Verslag van
Voorontwerpoverleg Hellegatpolder
Opgemaakt door
[Redacted]
Datum / tijd bespreking
28 juni 2001 / 9:00 uur - 11:00 uur

Nummer
PZDT-V-01183-ontw
Doorkiesnummer
[Redacted]
Bijlage(n)
-

ing cvoorontwerpöverleg Hellegatpolder 28 juni 2001

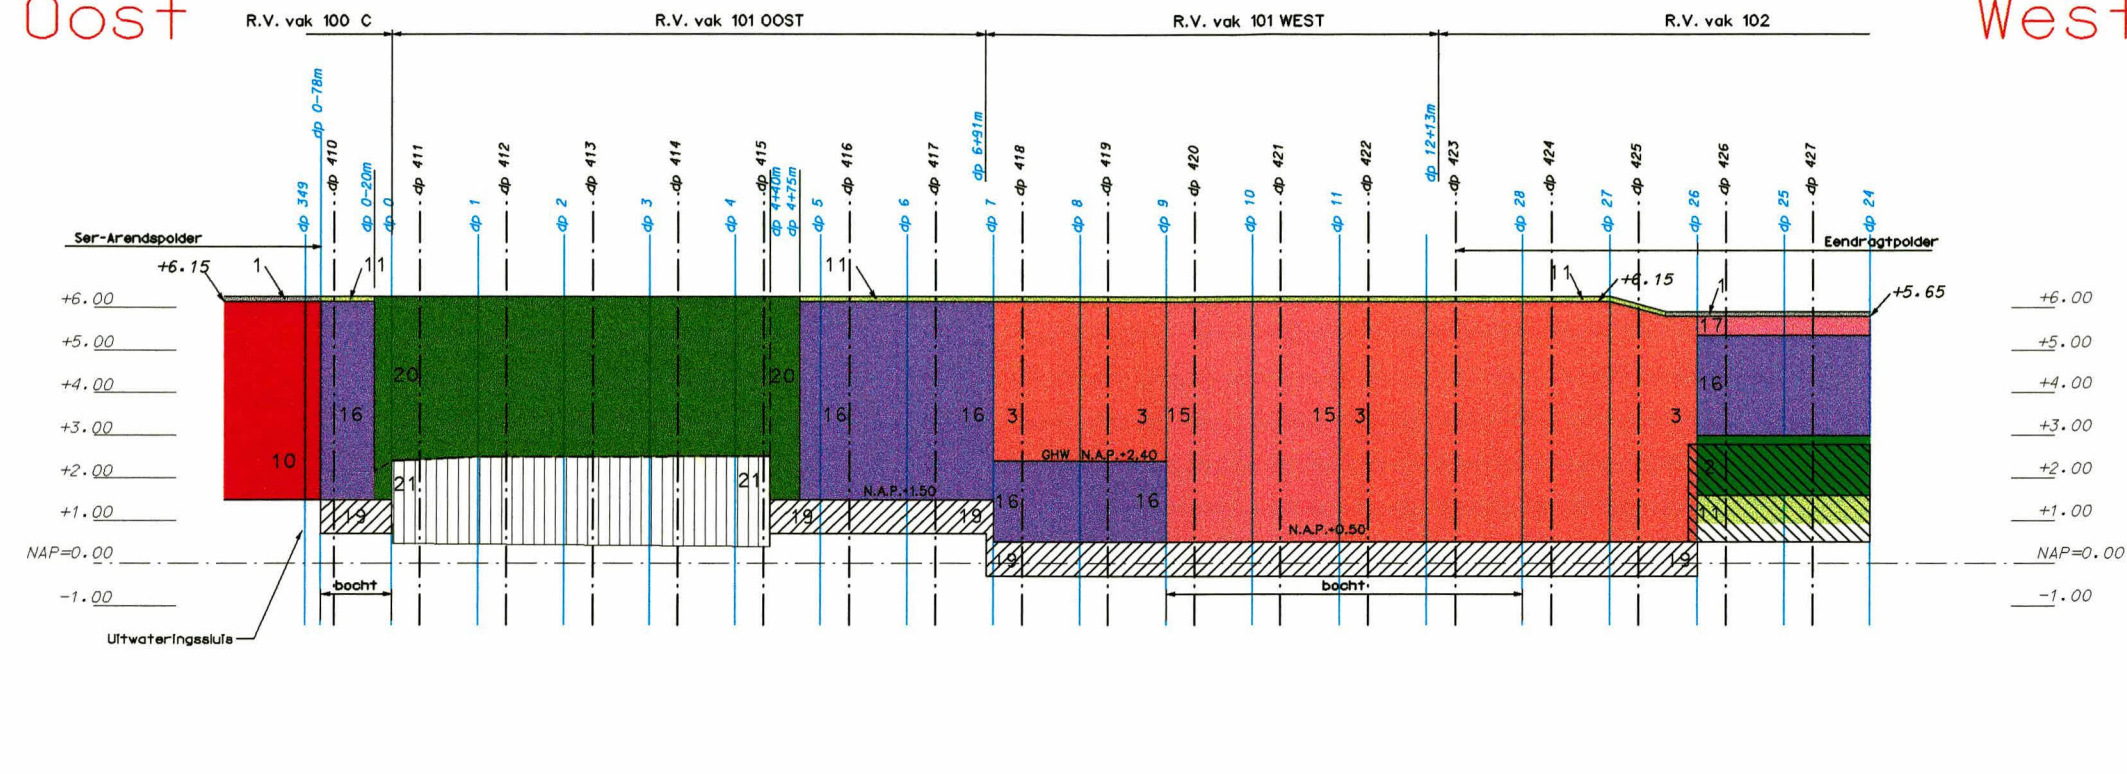
Berekeningen voor het ontwerpen groene dijk en kleidijk zijn gebaseerd op rekenregels. Zijn deze rekenregels 'gestempeld'?

Aangezien de kleidijk met een talud van 1 : 6 een benodigde dikte van ruim 3,00 m vergt, is dit geen reële optie.

Volgens [REDACTED] zal op de groene dijk beneden N.A.P. + 3,50 m geen goede grasmat ontstaan. Deze zone ligt tot ongeveer een meter boven GHW. Door het regelmatig overspoelen met zeewater en de daarbij gepaard gaande afzetting van veek is goed beheer van de grasmat onmogelijk. Een optie is voor dit gedeelte een kleidijk te construeren.

De groene dijk is i.v.m. de geul in het schor niet westelijk van dijkpaal 5 ontworpen. Blijft de geul wel bij de andere voorgestelde constructies?

Om de teenconstructie en kreukelberm te kunnen maken zal tijdelijk op dezelfde plaats van de geul zelfs een grotere gegraven worden. Na het aanbrengen van de constructies komt de opzijgezette grond weer in het oorspronkelijke profiel. De afwatering blijft zodoende te allen tijde gegarandeerd.

Het R.I.K.Z. aan de hand van een dwarsprofiel tonen hoe het ontwerp er ter plaatse van het geultje uit ziet.
